Referencia: Expediente: LAM5678
Asunto: Comunicación Resolución No. 00391 del 20/03/2018

AUTORIDAD NACIONAL DE LICENCIAS AMBIENTALES - ANLA –

RESOLUCIÓN N° **00391**

Por la cual se resuelve un recurso de reposición y se toman otras determinaciones"

Figura 2.5 Áreas de Influencia Indirecta y Directa Físico-biótica del proyecto

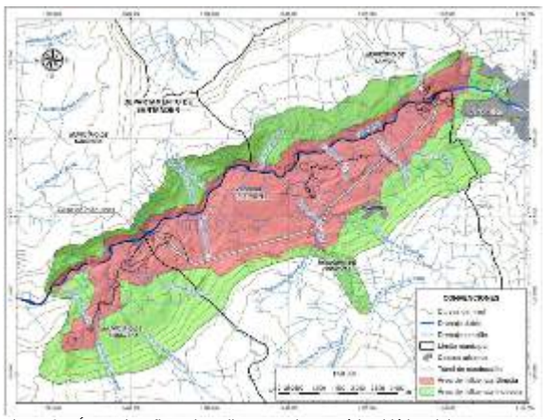
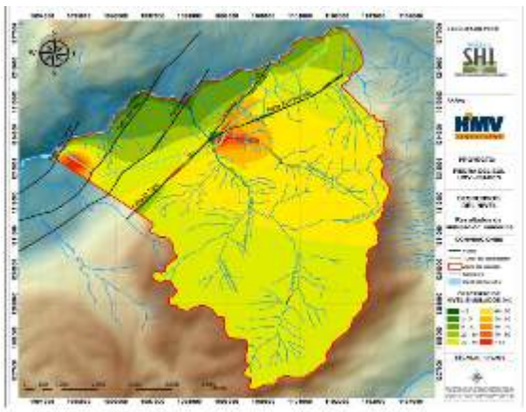
Además, una comparación entre la Figura 2.5 Áreas de Influencia Indirecta y Directa Físico-biótica del proyecto, presentado por la empresa en el capítulo 2, página 8 y la Figura 3.54 Zona de posible afectación del túnel de conducción. Escenario A (capitulo 3, página 139), muestra una incoherencia entre lo planteado como áreas de afectación en lo que respecta al recurso hídrico subterráneo. Se evidencia un análisis aislado y parcializado, excluyendo al casco urbano de Pinchote y la cuenca hidrológica de la quebrada La Pinchota del Área de Influencia Directa - AID, siendo estas, las áreas de mayor afectación por abatimiento de los niveles simulados.

Por lo anterior esta Autoridad considera que la metodología utilizada para llevar a cabo los modelos hidrogeológicos es adecuada. Sin embargo, existieron inconsistencias en la delimitación y justificación del área de influencia física del proyecto. En consecuencia, esta autoridad ratifica lo expuesto en la Resolución objeto de alzada.

Figura 1 Localización de Áreas de importancia para la Conservación de aves en al área de influencia del Proyecto Hidroeléctrico
Fuente: SIG ANLA.01/02/2018,

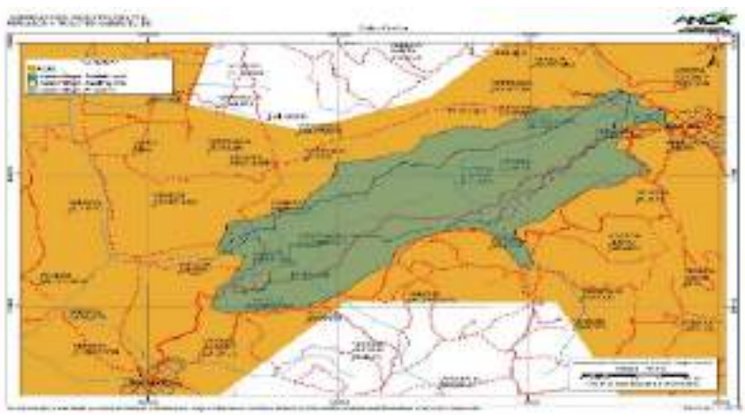
Aunado a lo anterior, la ausencia de información en la caracterización biótica relacionada en las Áreas de Importancia para la Conservación de Aves – AICA, teniendo en cuenta que toda el área de influencia del proyecto se encuentra sobrepuesta al AICA CO074 (Bosques Secos del Valle del Río Chicamocha), establecida desde el 2008 y cuyo principal objetivo es determinar el estatus, la distribución y los requerimientos ecológicos de dos especies de aves endémicas del cañón del Chicamocha y críticamente amenazadas: el Cucarachero de Nicéforo (Thryothorus nicefori) y el Colibrí Ventricastaño (Amazilia castaneiventris)4, información de carácter relevante para el análisis de la caracterización y contenido del Estudio de Impacto Ambiental-EIA. También para dicha área se establecen endemismos a nivel de especie y subespecie, como el de Ortalis columbiana, Myiarchus apicalis, Momotus

Figura 2.5 Áreas de Influencia Indirecta y Directa Físico-biótica del proyecto.

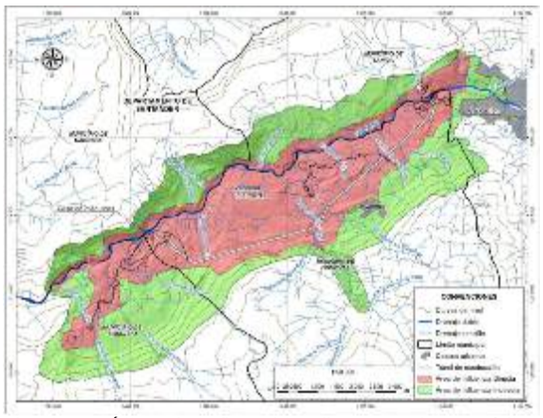
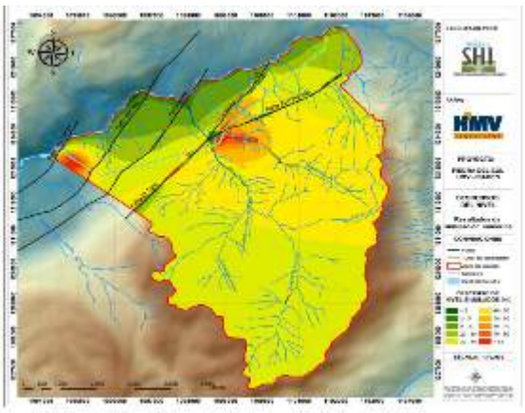
Una comparación entre la Figura 2.5 Áreas de Influencia Indirecta y Directa Físico-biótica del proyecto, presentado por la empresa en el capítulo 2, página 8 y la Figura 3.54 *Zona de posible afectación del túnel de conducción. Escenario A* (capitulo 3, página 139), muestra una incoherencia entre lo planteado como áreas de afectación en lo que respecta al recurso hídrico subterráneo. Se evidencia un análisis aislado y parcializado, excluyendo al casco urbano de Pinchote y la cuenca hidrológica de la quebrada La Pinchota del área de influencia directa, siendo estas, las áreas de mayor afectación por abatimiento de los niveles simulados.

Figura 3. Comparativo de diseños de infraestructura

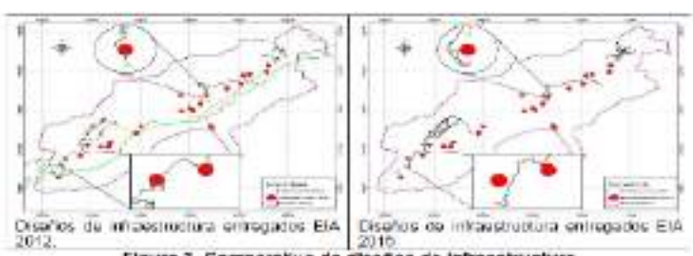
Lo anterior, demuestra como las Empresas Promotoras del Proyecto desde los diseños evitan impactos, como es en este caso la afectación de puntos de agua, precisamente por el reconocimiento de la situación delicada respecto al recurso y con el fin de evitar una afectación innecesaria (ver plano 2148-08-Cv-DW-067 del EIA con 4120-E1-102020 del 12 de agosto de 2011 y ver plano 16 "VIA A CASA DE MAQUINAS" del EIA con información adicional con radicado 2015006374-1-00 DEL 10 de febrero de 2015).

Figura 3.64 DHI para manantiales y quebradas y descensos simulados con el modelo numérico

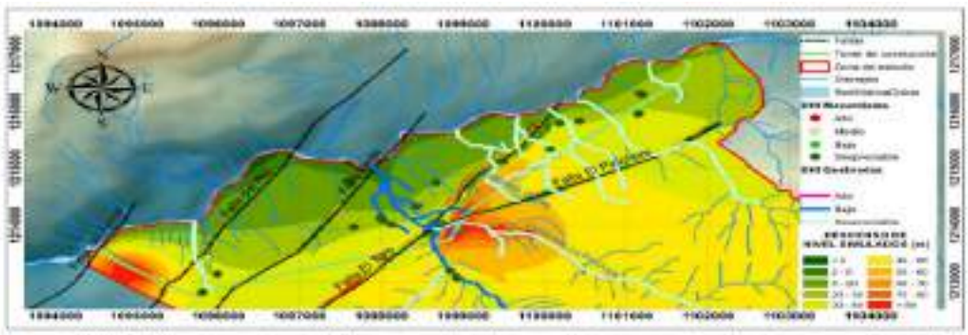
La comparación realizada en el documento (Figura 3.64; capitulo 3; página 156) y en el cual resalta la coherencia relativa entre el modelamiento numérico y el DHI, generando una alerta de monitoreo en la quebrada La Laja. Sin embargo, se evidencia ciertas incongruencias en el análisis comparativo. Por ejemplo: para la modelación matemática la mayor afectación por el abatimiento de niveles en la zona, se encuentra localizada en la confluencia de los sistemas de fallas de El Toro y El Pinchote, siendo la Quebrada La Pinchota, el drenaje con mayor afectación, mientras que el método DHI considera despreciable la afectación para este cuerpo de agua. Por otro lado, los manantiales se consideran de muy baja afectación (despreciable por utilizar el término propuesto) con la metodología DHI y en una zona con descensos entre 20 y 40 metros de abatimiento.

Figura 3.64 DHI para manantiales y quebradas y descensos simulados con el modelo numérico

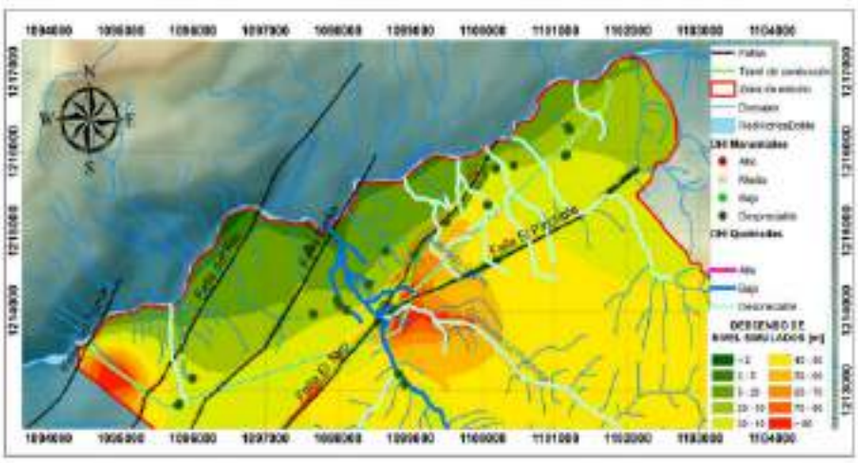
Por otro lado, los manantiales se consideran de muy baja afectación (despreciable por utilizar el término propuesto) con la metodología DHI en una zona con descensos entre 20 y 40 metros de abatimiento.

Figura 36. Relación Manantial vereda ojo de agua versus obras

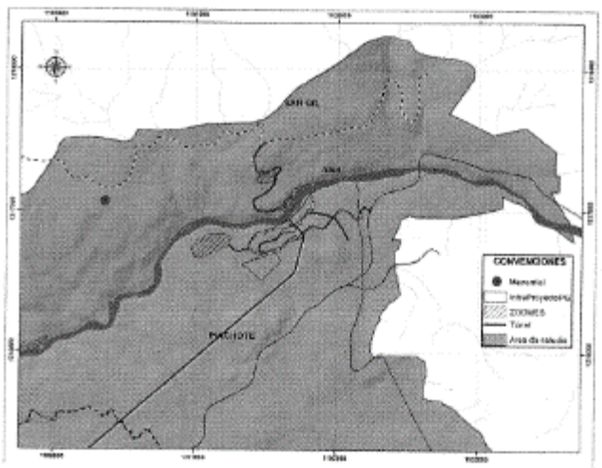
ISAGEN manifiesta que, en la Vereda Ojo de Agua del municipio de San Gil, se realizó el inventario de manantiales, por HMV Ingenieros e Hidroceron en el año 2010 y 2011, dentro del cual se identificó el manantial Ojo de agua, identificado con el ID 15, en las coordenadas 1.100.356 E y 1.217.061 N, ver Tabla 3.12, numeral 3.2.5.3. Inventario de puntos de agua. Adicionalmente, en la vereda Ojo de agua, las obras que se realizarán corresponden a la vía de acceso al contrafuerte derecho y una zona de depósito, las cuales no entrarán en conflicto con el manantial identificado, tal como se observa en la siguiente figura.

Figura 3.64 DHI para manantiales y quebradas y descensos simulados con el modelo numérico

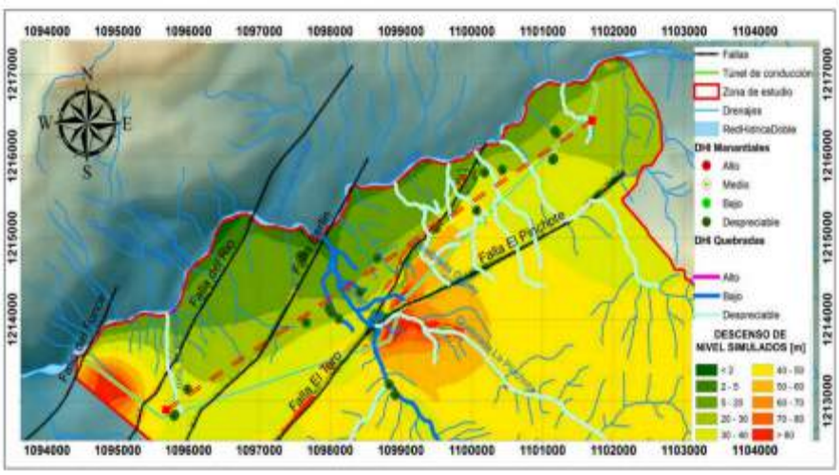
En relación con las variaciones del nivel freático la modelación numérica muestra un descenso en los niveles de 5 hasta 40 metros, sobre el corredor de descarga que conforman los manantiales inventariados y que son altamente sensibles a cualquier fluctuación por mínima que esta sea. Este impacto tendría un carácter irreversible si se tiene en cuenta la descripción presentada en el Estudio de Impacto Ambiental- EIA, por lo que su importancia estaría en crítico. Ahora bien, el análisis con el método DHI considera despreciable la afectación para los cuerpos de agua y los manantiales, por lo que la importancia de este impacto estaría como bajo a muy bajo. Razón por la cual, esta Autoridad no encuentra coherencia en los resultados presentados.

Figura 2.5 Áreas de Influencia Indirecta y Directa Físico-biótica del proyecto.

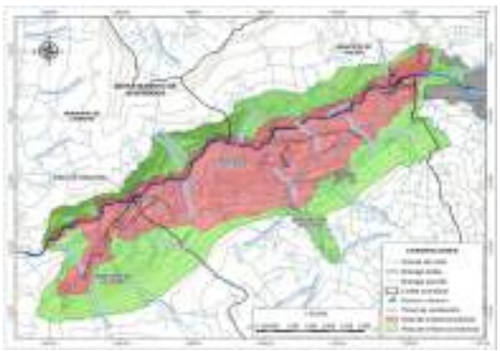
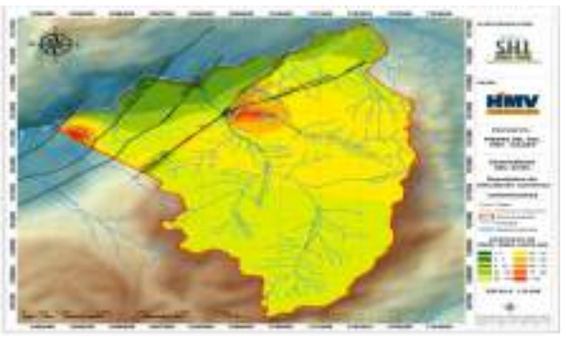
Además, una comparación entre la Figura 2.5 *Áreas de Influencia Indirecta y Directa Físico-biótica del proyecto*, presentado por la empresa en el capítulo 2, página 8 y la Figura 3.54 *Zona de posible afectación del túnel de conducción. Escenario A* (capitulo 3, página 139), muestra una incoherencia entre lo planteado como áreas de afectación en lo que respecta al recurso hídrico subterráneo. Se evidencia un análisis aislado y parcializado, excluyendo al casco urbano de Pinchote y la cuenca hidrológica de la quebrada La Pinchota del área de influencia directa, siendo estas, las áreas de mayor afectación por abatimiento de los niveles simulados.
